Réponses aux engagements pris à la séance de travail du 3 octobre 2022

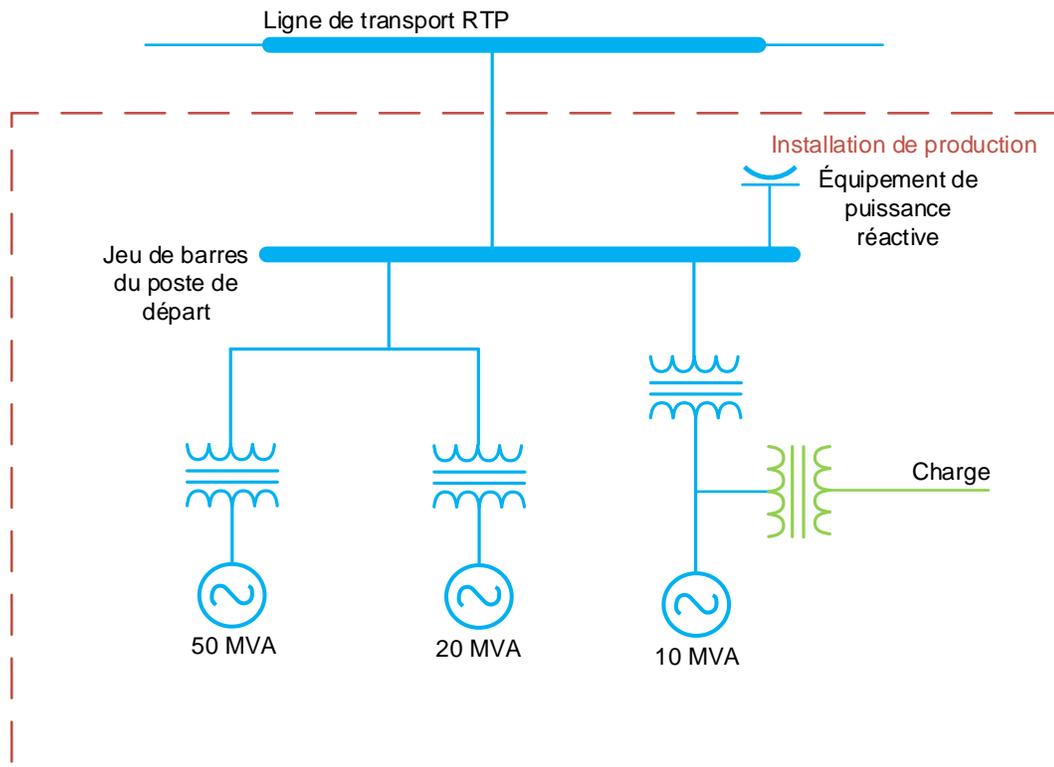
18. Explications additionnelles concernant les postes de départ des centrales:

18.1. Selon le schéma (pièce B-0009), le poste de départ d'une centrale est exclu du RTP si les lignes la reliant au réseau ne sont pas RTP;

18.2. Équipements RTP et non RTP installés dans un poste de départ RTP;

R18.1 Le Coordonnateur confirme que le poste de départ d'une centrale est exclu du RTP si les lignes la reliant au réseau de transport ne sont pas RTP

R18.2 Le Coordonnateur précise que les équipements RTP inclus dans un poste de départ RTP sont essentiellement ceux permettant de faire le lien entre le groupe de production et le réseau de transport.

En somme, la définition du RTP s'applique. Les éléments de transport ainsi que les équipements de puissance active et réactive raccordant la production au réseau de transport sont inclus dans le RTP. Par ailleurs, les éléments servant à l'alimentation d'une charge locale sont exclus du RTP. Le schéma ci-dessous représente un exemple d'application pour une installation de production dont la puissance installée totalise 80 MVA. Ce qui est inclus dans le RTP est identifié en **bleu** et ce qui est exclu est identifié en **vert**.
